'בית ספר מקיף ו'

סיכום מבדק שנתי-מבדקי בטיחות מנהל חינוך

תאריך המבדק-א' 19/2/2023

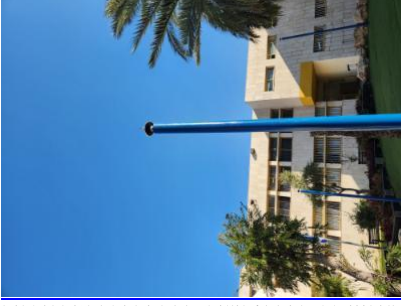
ארונות, ספריות וכונניות יהיו מקובעים -1-ליד חדר 32/ כיתה 43-ארון לוקרים לא מקובע ליד חדר 32. ארון לא מקובע בחדר 43- - -
 5-5-19/2/2023 20: 31 מפגעים קבועים וניידים.-למניעת התהפכות

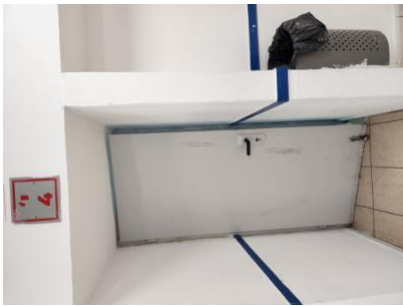
אין להציב מתקנים -2-פטיט ביה"ס-עמודי תאורה ישנים שאינם בשימוש. עמודי תאורה לא תקינים ולא שלמים. סכנת פציעה- - -
 והתקנים אחרים כמו עמודים, אנטנות, יחידות טרנספורמציה, הידראנטים או כל מתקן או תקן אחר בשטח החצר אלא לצורך הנובע מארגון החצר ומתפקודיה. מתקנים והתקנים אחרים
 18: 21 19/2/2023 3-7-תשתיות-שאינם חלק אורגני מארגון החצר ומתפקודיה כאמור, יגודרו באופן שתמנע גישה אליהם

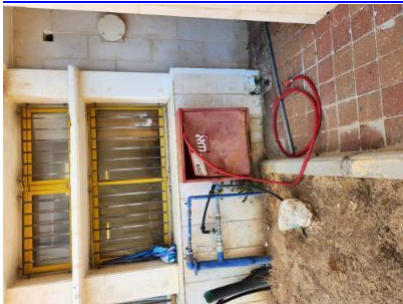
הדלתות תצוידנה -2-כיתות לימוד וחדרי ספח. מפגע גורף-לא נמצא תפס מתאים בדלתות מוסד החינוך. סכנת פציעה בדלתות- - - באבזר או באבזרים לצורך המטרות הבאות: א. מגן אצבעות בשני צידי הצירים באזורים שבהם יש אפשרות להילכדות אצבעות. ב. האטת אגף הדלת במהלך סגירתו. ג. מעצור דלת במצב פתוח. האבזר יותקן בקיר, בגובה אגף הדלת ולא ברצפה. ד. במקלט ובמרחב מוגן יש להתקין מגן אצבעות ואלמנט קיבוע שיותאם לדלת. ה. בדלתות קלות של שירותים נדרשת הגנה

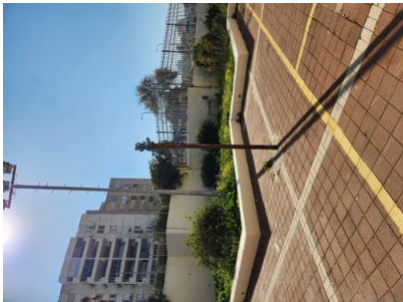
חצר -ארון גלגלון כיבוי האש לא תקין. סכנת פציעה גם כן משתמשים בציוד כיבוי האש לצורכי ניקיון או השקיה. בכנת פציעה- - - ציוד הכיבוי ומטפי הכיבוי יהיו שלמים, תקינותם ומקומם בהתאם להוראת גילוי וכיבוי אש בהתאם לדרישות מכ"ר 523, יבדקו פעם בשנה לכל הפחות. בכל מוסד חינוכי -2-אמפי-דרומית

21: 36 4.4-19/2/2023 -ציוד ומטפי כיבוי אש-ימצא מערכות גילוי וכיבוי אש בהתאם לדרישות מכ"ר 523
